Plan de Prévention des Risques naturels « inondations et mouvements de terrain » de Saint-Benoit

Analyse des demandes de précisions de l'enquête publique

Rapport final

BRGM/RP-67150-FR

Figure 15 : Réseau hydrologique aux abords de la parcelle BW683

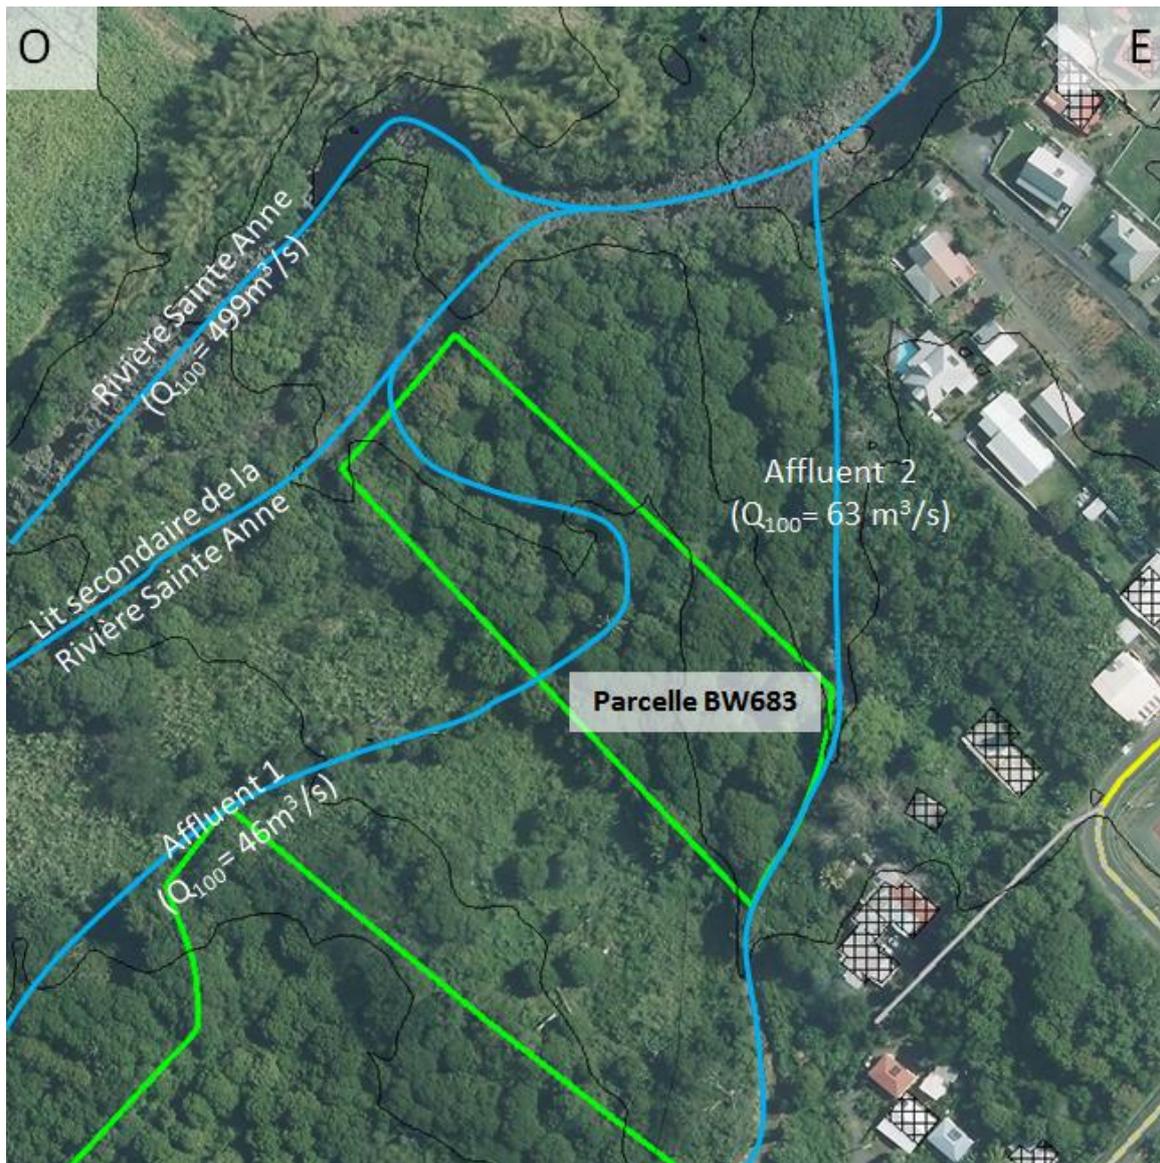
Au nord-ouest de la parcelle, au niveau du lit secondaire de la Rivière Sainte-Anne (Figure 15), le zonage de l'aléa fort inondation est justifié avec une limite en sommet de berges.

La visite de terrain effectuée le 11/05/2017 a permis de préciser les tracés des cours d'eau de la zone (Figure 15).

L'aléa moyen MVT (bandeau de 5 m) en recul de l'aléa fort inondation traduit les risques d'érosion de berges associés aux crues répétées sur la période de référence (siècle à venir). Au regard des pentes et des hauteurs de berges, des travaux de sécurisation sont envisageables à l'échelle d'un projet de construction. La traduction réglementaire de la zone d'aléa moyen en B2u est par conséquent maintenue.

Figure 21 : Contexte morphologique au centre de la parcelle BW396

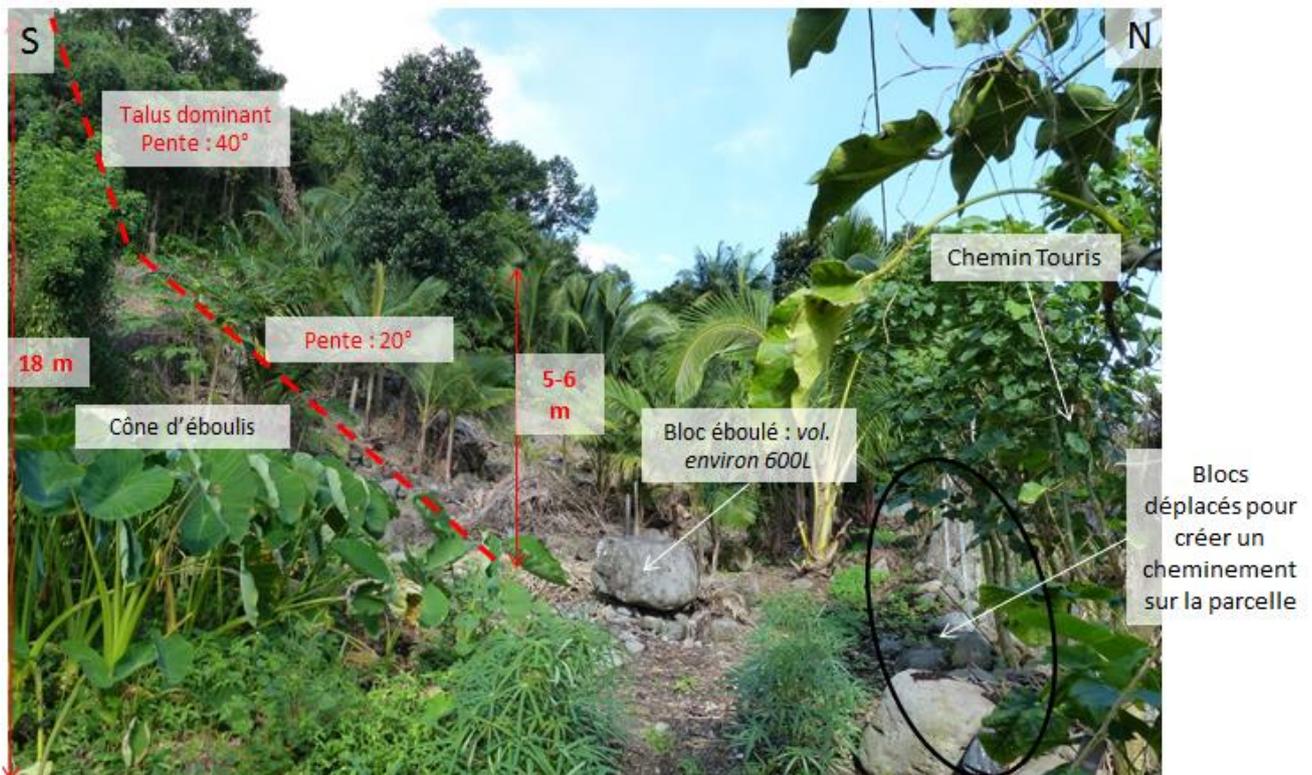
La parcelle BW396 est située sur un versant dominant le Chemin Touris, haut de 18 m et présentant des pentes de 20° en pied de versant à 40° au niveau de la limite sud de la parcelle (Figure 21 et Figure 22).

L'aléa moyen MVT est traduit en R2 car les phénomènes sont jugés difficilement sécurisables à l'échelle d'un particulier, de fait de zones de dépôts diffuses sur le versant haut de 18m et d'une emprise insuffisante en pied de talus pour envisager la réalisation d'ouvrages d'interception des blocs, de conception simple, en conservant un espace constructible. En tout état de cause, les éventuelles solutions de sécurisation dépassent les possibilités de mise en œuvre d'un particulier.

Figure 27 : Morphologie du Bras Mussard au droit de la parcelle AT857

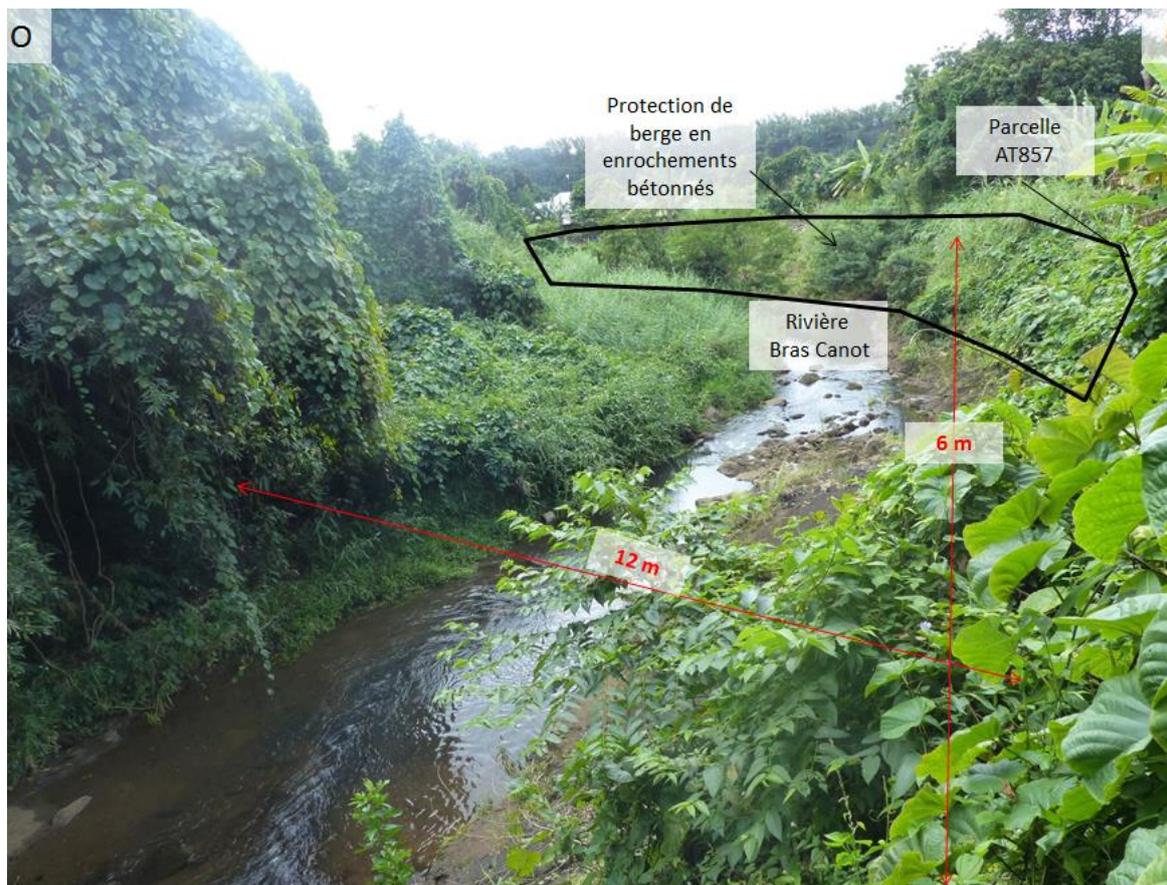
Des marqueurs d'érosion de berges sont observés en rive gauche (éboulement rocheux) (Figure 28).

L'aléa moyen est traduit en B2u au zonage réglementaire du projet de PPR du fait des capacités de sécurisation jugées possibles dans ce type de configuration (les constats d'ouvrages de protection confirment cette possibilité de sécurisation).

Figure 41 : Configuration de la parcelle AH725

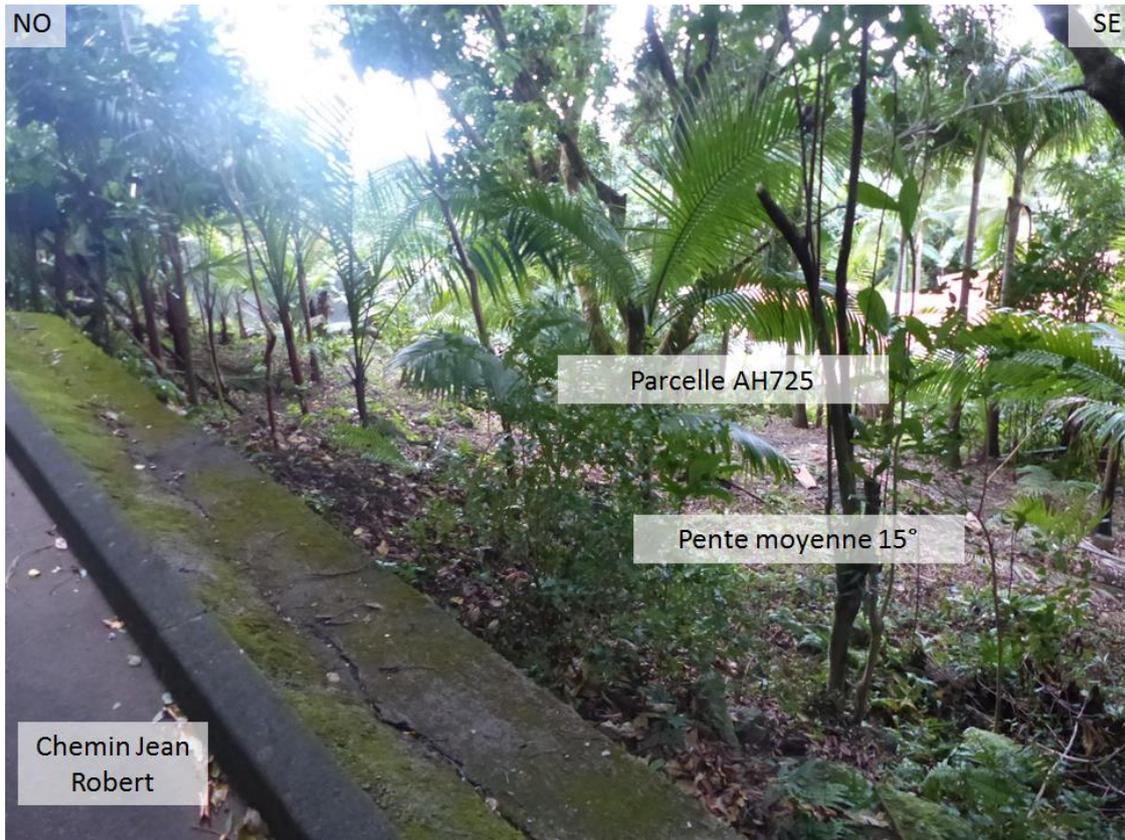
La parcelle AH725 est située en contrebas immédiat du Chemin Jean Robert. Au droit de la parcelle, la pente est de l'ordre de 15° (Figure 41). Quelques blocs de taille décimétrique sont observés au sol, généralement partiellement enterrés. Ceux-ci semblent provenir du démantèlement du substratum basaltique sous-jacent situé à faible profondeur.

Une traduction réglementaire de l'aléa moyen MVT en B2u est par conséquent retenue au droit de cette parcelle.

Figure 42 : Configuration du talus amont du Chemin Jean Robert en amont de la parcelle AH725

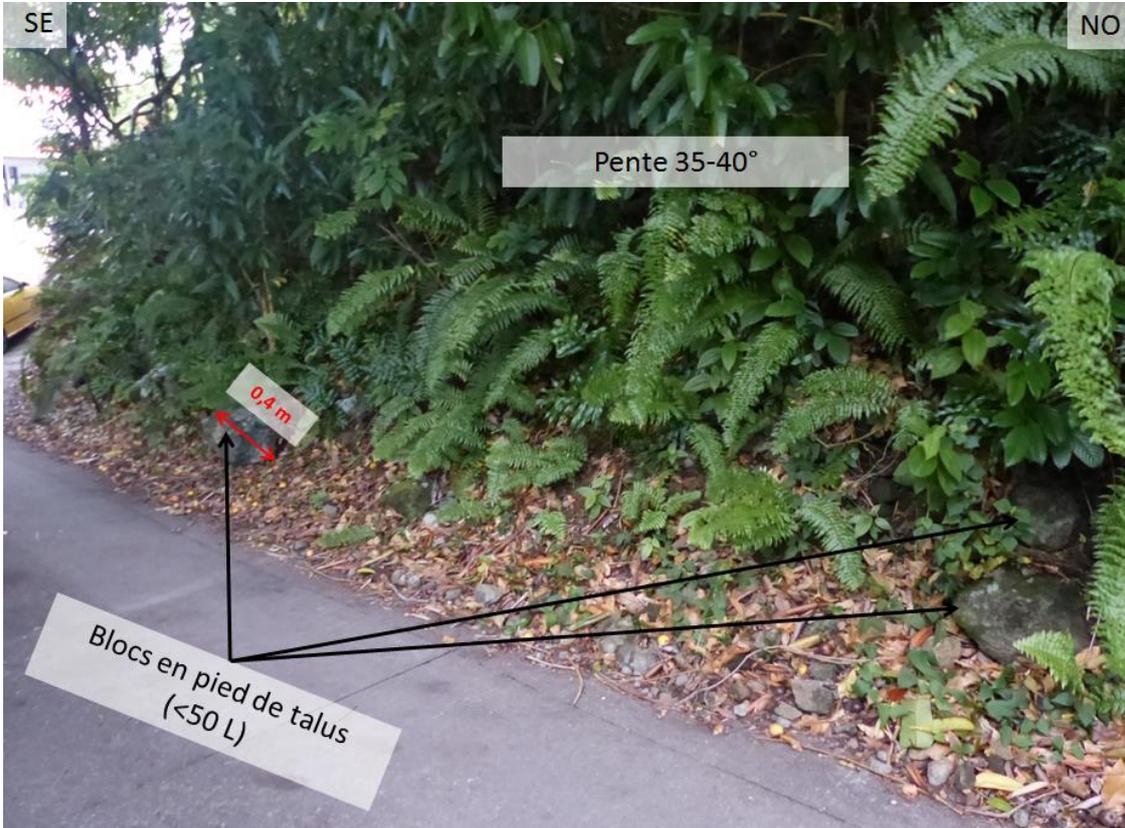
La parcelle est dominée par le Chemin Jean Robert, dont la chaussée est large de 4 m environ puis par un talus de 12 m de haut avec des pentes comprises entre 30 et 40° et recouvert d'une végétation dense (Figure 42).

Figure 51 : Représentation du zonage réglementaire sur le modèle numérique de terrain (MNT IGN® à 5m) aux abords des parcelles AY436, 437 et AY222

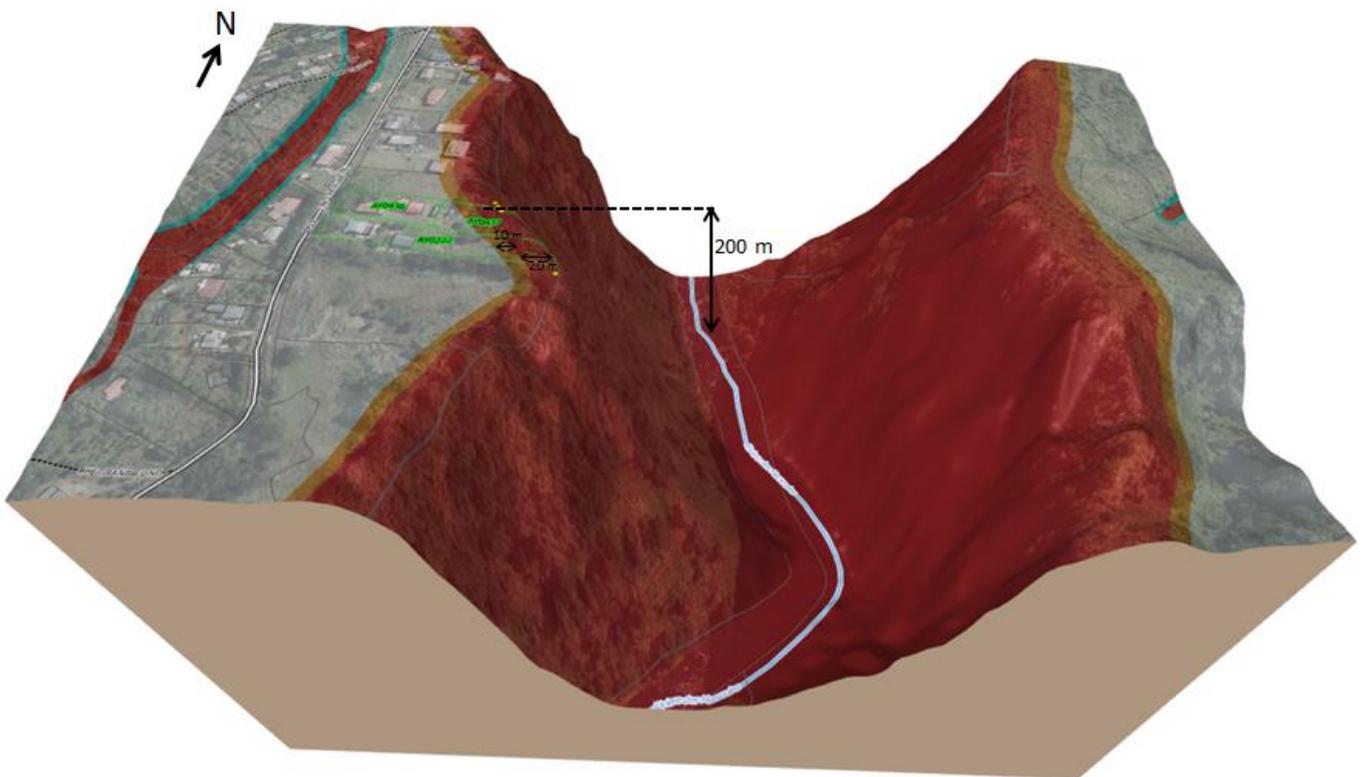
Les parcelles des pétitionnaires sont situées en recul immédiat de l'encaissement de la Rivière des Marsouins. Le rempart en contrebas mesure environ 200 m de hauteur (Figure 51).

Le zonage de l'aléa MVT justifié n'a pas été modifié au droit des parcelles des pétitionnaires. Des précisions ponctuelles (déclassement) ont été apportées à l'aval de ce secteur, sur la base des principes méthodologiques définies précédemment.

Figure 55 : Configuration de lit du Bras Malheur au droit de la parcelle CD22

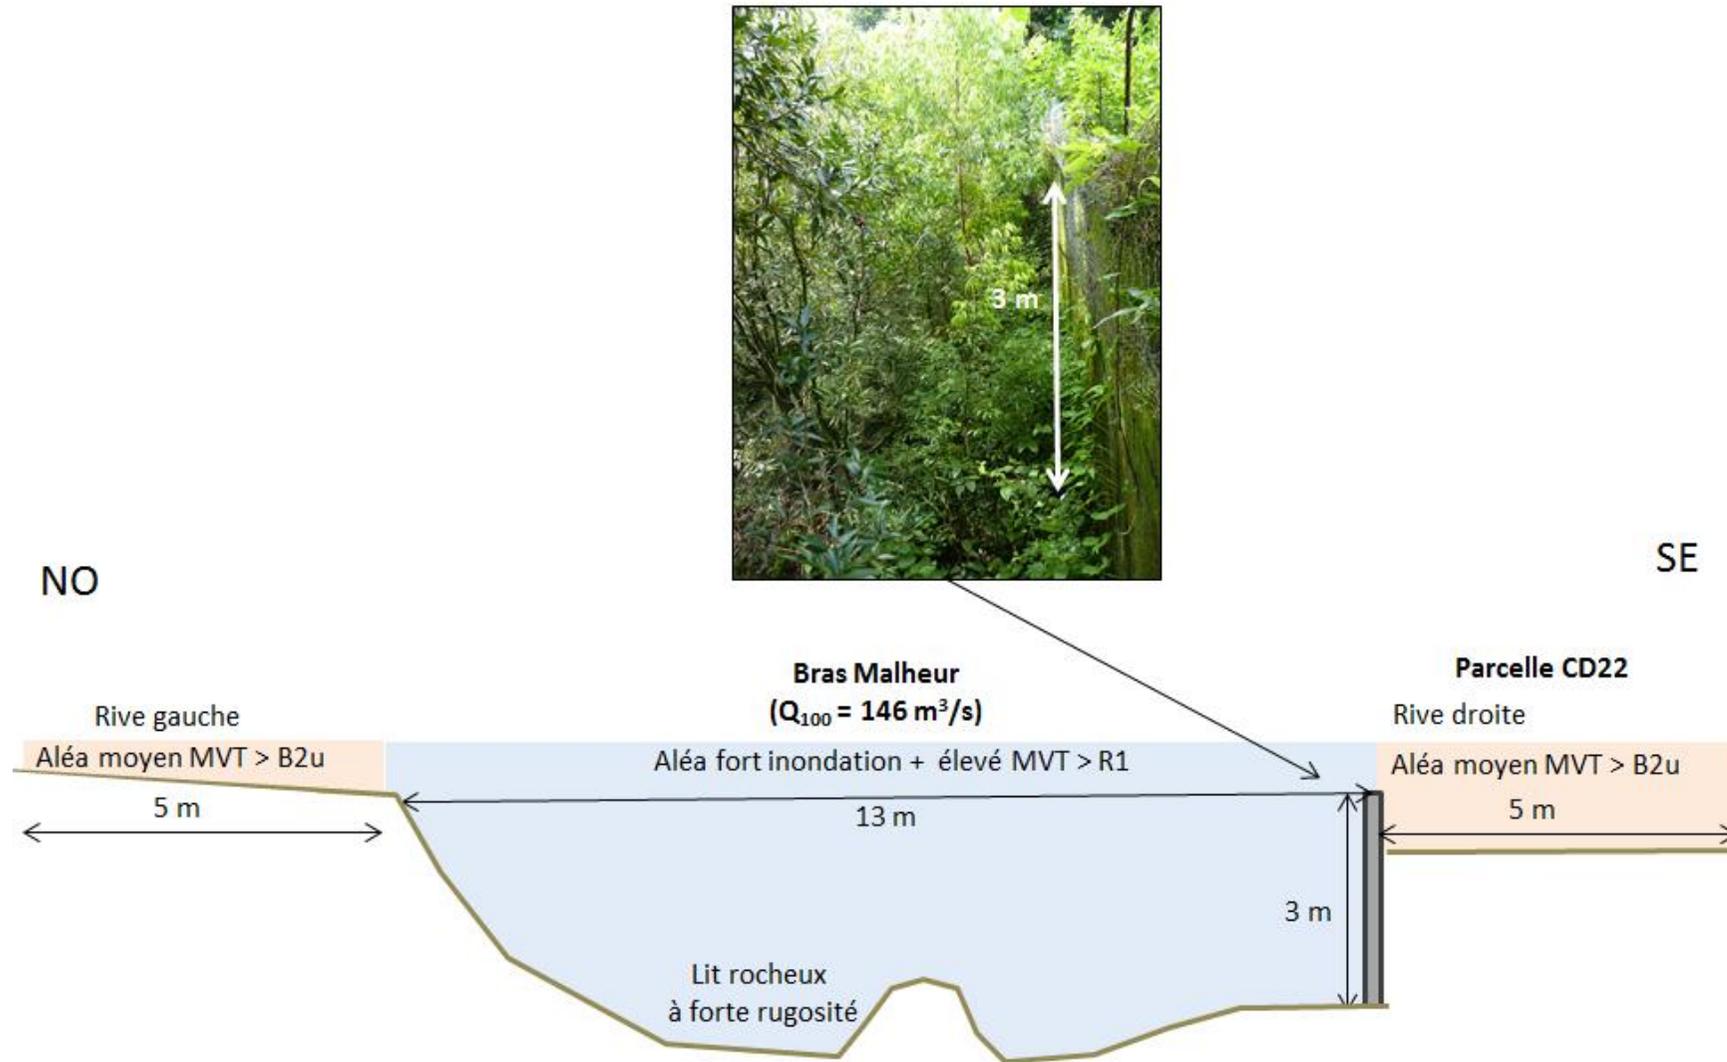
Au droit de la parcelle CD22, le lit de la ravine est large de 15 m. La berge en rive droite est haute d'environ 3 m. En rive droite, un mur en béton armé de 3 m de hauteur soutient une plateforme située à 1 m en dessous de la tête de ce mur (Figure 56).

L'aléa moyen est traduit en B2u au zonage réglementaire du projet de PPR du fait des capacités de sécurisation jugées possibles dans ce type de configuration, par la construction d'ouvrages de protection de berge dimensionnés dans les règles de l'art dans le cadre d'une étude spécifique.
